Keuringsverslag van een elektrische laagspanning- en zeer lage spanningsinstallatie

NIET CONFORM

Straatnaam Martelaarslaan
Huisnummer 217
Busnummer
Postcode 9000
Gemeente Gent
Land België

Controlebezoek van een huishoudelijke installatie volgens (KB 08/09/2019) - AREI Boek 1- 6.5. en 4.2.4.3.

Afbeelding schakel- en verdeelbord:

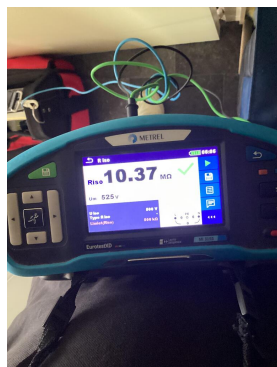
15.07 Verdeelbord dient vervangen te worden, de beschermingsgraad tegen rechstreekse aanraking is onvoldoende. (Boek 1 Onderafdeling 4.2.2.3.)

15.09 De genaakbare, naakte onder spanning staande delen zijn onvoldoende afgeschermd. (Boek 1 Afdeling 5.1.4. en 4.2.2.3.)

15.10 Niet gebruikte invoeringen van het verdeelbord zijn niet correct of onvoldoende afgedicht. (Boek 1 Afdeling 5.1.4. en 4.2.2.3.)

16.01 Een verzegelbare differentieelstroombeschermingsinrichting dient geplaatst te worden aan het begin van de installatie. (Boek 1 Onderafdeling 4.2.4.3.)

16.04 Een afzonderlijke differentieelstroombeschermingsinrichting met een gevoeligheid van 30mA is te plaatsen voor installaties van badkamer, wasmachine, vaatwas, droogkast en/of gelijkaardige toestellen. Deze dient ondergeschikt te zijn aan de hoofddifferentieelstroombeschermingsinrichting (Boek 1 Onderafdeling 7.1.4.1. en 4.2.4.3.)

16.09 (Installaties voor 1/10/1981) Er is geen bescherming door een differentieelstroombeschermingsinrichting met een gevoeligheid van max 30mA voorzien voor contactdozen zonder aardpen. (boek 1 afdeling 8.2.1 punt 6)

17.02 De smeltzekeringhouders of houders van kleine vermogensschakelaars met pennen met een sectie kleiner dan 10mm² dienen voorzien te worden van kalibreerelementen. (Boek 1 Onderafdeling 5.3.5.5.A.)
